**LICITACIÓN PÚBLICA INTERNACIONAL GPNK N° 01/2024.**

**“INGENIERÍA DE DETALLE, SUMINISTROS Y CONSTRUCCIÓN (EPC) DEL PROYECTO:  
REVERSIÓN DEL GASODUCTO NORTE (GASODUCTOS) – OBRAS COMPLEMENTARIAS AL  
GASODUCTO PRESIDENTE NÉSTOR KIRCHNER”.**

## **CIRCULAR ACLARATORIA N° 01/2024**

**19 de febrero de 2024**

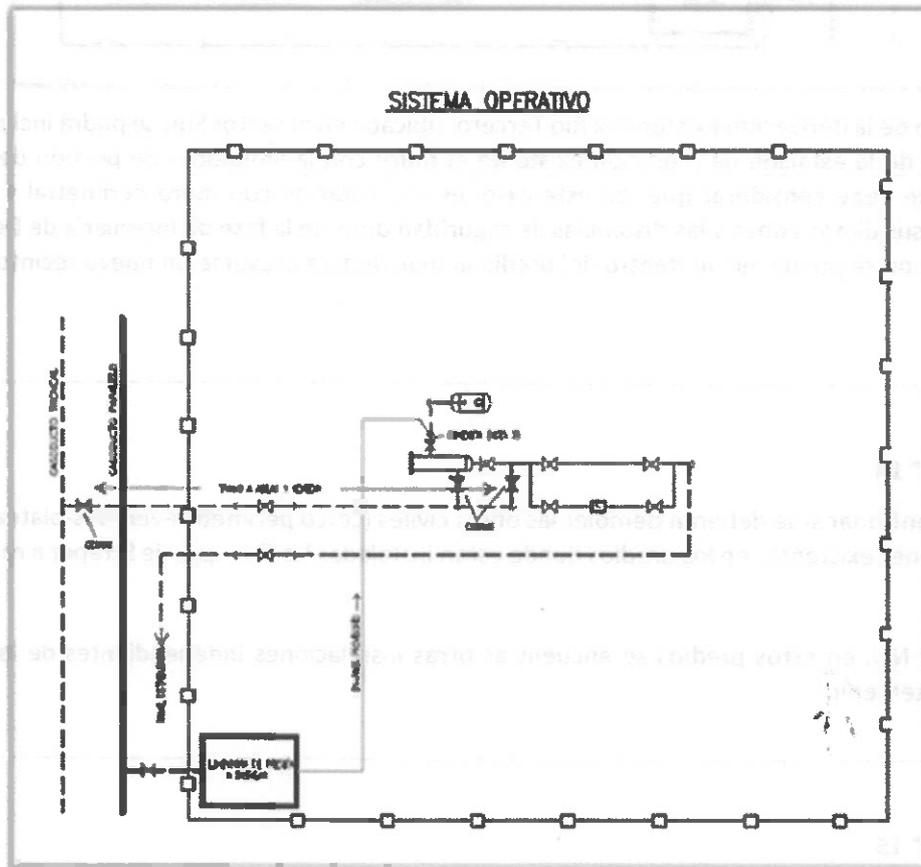
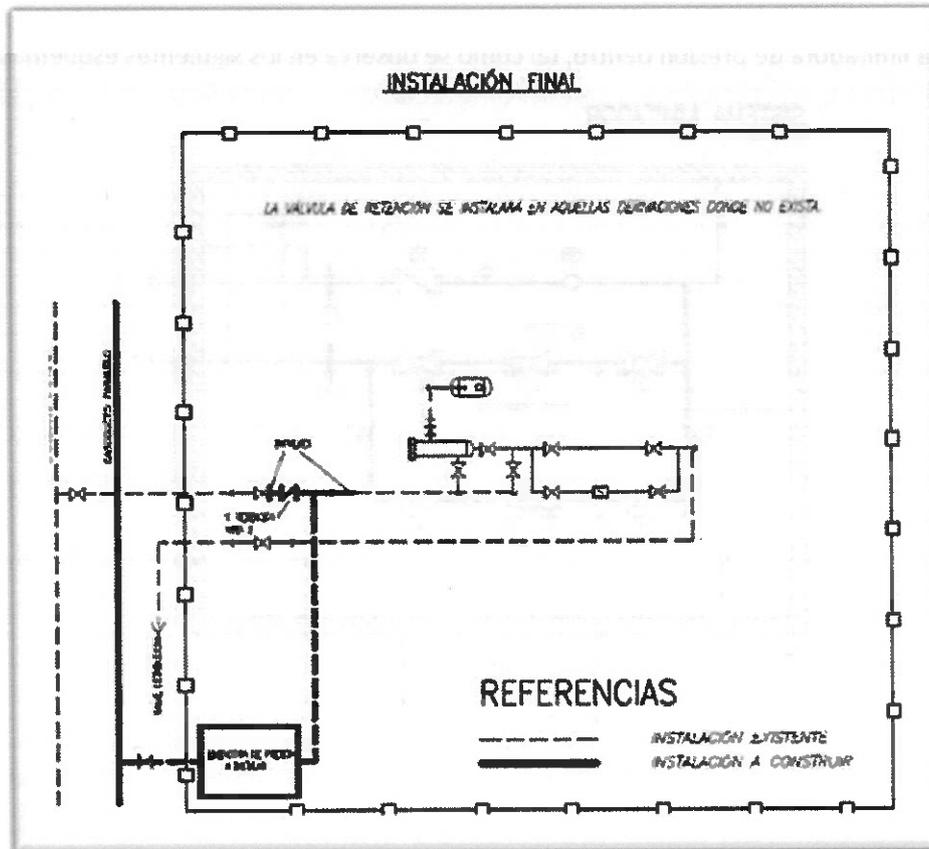
Favor de confirmar si para las Derivaciones de Tío Pujio, James Craik, Vidal Abal y Centro Este solo hay que considerar le recinto de mampostería, entendiendo que van en el predio existente compartiendo cerco perimetral y camino de acceso.

**Respuesta:** En las derivaciones existentes a Tío Pujio, James Craik, Vidal Abal y Centro Este, ubicadas

en el Sector Sur, se podrá incluir dentro de los recintos de las estaciones de medición existentes, el muro con la limitadora de presión dentro, tal como se observa en los siguientes esquemas:

Para el caso de la derivación existente a Río Tercero, ubicada en el Sector Sur, se podrá incluir dentro del recinto de la estación de medición existente el muro con la limitadora de presión dentro. Sin embargo, se debe considerar que, en este caso, es una estación con muro perimetral y deberán verificarse sus dimensiones y las distancias de seguridad durante la fase de Ingeniería de Detalle. En el caso que no se pueda incluir dentro del predio actual, deberá preverse un nuevo recinto.
